## Читая «цикл статей» Гуревича В.И.

Журнал «Электротехнический рынок» начал публикацию «цикла статей» Гуревича В.И. [1,2], предварив его фотографией автора на фоне «монблана», сооруженного из цифровых устройств релейной защиты и предисловием, содержащем такие слова:

Рис. 1. Структурная схема ЦРЗА по Гуревичу [1]

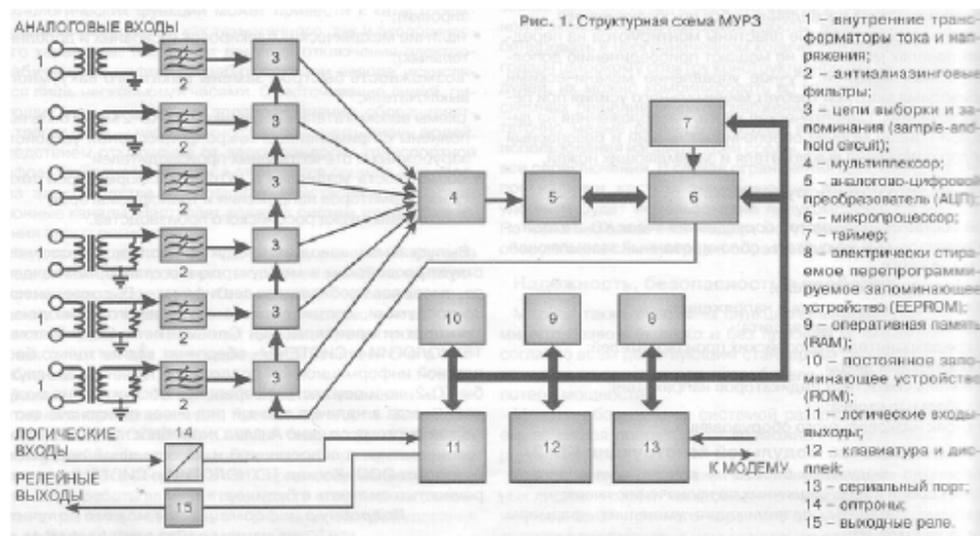
Автор начинает первую статью цикла с рассмотрения структурной схемы цифрового устройства<sup>3</sup> (рис. 1), на которой добросовестно заземляет все вторичные обмотки трансформаторов тока и напряжения аналоговых входов.

Если обязательность заземления вторичных обмоток измерительных трансформаторов тока и напряжения, подключаемых к первичным цепям электроустановки строго регламентирована ПУЭ [5], то проектант цифрового устройства релейной защиты и автоматики (ЦРЗА) заземляет вторичные обмотки аналоговых входов исходя совсем из других соображений. **Не говоря ни слова об этих соображениях, автор «цикла статей» создаёт у читателя неправильное представление** об очень важном аспекте структурной схемы ЦРЗА.

Наличие или отсутствие заземления конкретных узлов ЦРЗА является столь «тонкой» схемотехнической особенностью конкретного устройства, что настоящие специалисты предпочитают не показывать в структурных схемах наличие или отсутствие заземления (см. [6], рис. 1.16).

Неприятную нотку вносит и использование автором терминологии, образованной им из переведенных «в лоб» английских терминов. Неудачность использованных терминов не спасает и приведённые автором в скобках английские термины. Например, автор в подрисуночной подписи (см. рис. 1) указывает «антиалиазинговые фильтры»<sup>4</sup>. Для тех, кому необходимо «восполнить существующий пробел и помочь...», такая надпись вряд ли поможет.

Ещё одна сноска на этом рисунке указывает, что позиция 13 является «сериальным портом». Подходя формально, можно найти примеры использования термина **«сериальный порт»** в интернете. Однако российские специалисты по цифровым устройствам релейной защиты называют такой порт **«последовательным»**.

**Интересно, как это можно «создавать у читателя неправильное представление» о том, о чем ничего не написано. Весьма странная логика...**

**Интересно, а какой термин предлагает использовать г-н Захаров? А никакой не предлагает! Ну, оно и понятно, ведь**

**другого термина просто не существует. Для того чтобы убедиться в этом, достаточно ввести словосочетание «антиалиазинговые фильтры» в поисковик Google. Но разве за истину радеет г-н Захаров? Ведь ему важно Гуревича опорочить, а не истину найти!**

**Ага, значит словосочетание «антиалиазинговый фильтр» все-таки используется! Но тогда чем же был так возмущен г-н Захаров в предыдущем абзаце?**

**Но если в Интернете, по признанию г-на Захарова «можно найти примеры использования термина «сериальный порт», то что же еще ему нужно? Ааа, он хочет, чтобы автор пользовался только теми терминами, которые использует он сам, и ни чем другим! Извините, г-н Захаров, это дело вкуса.**
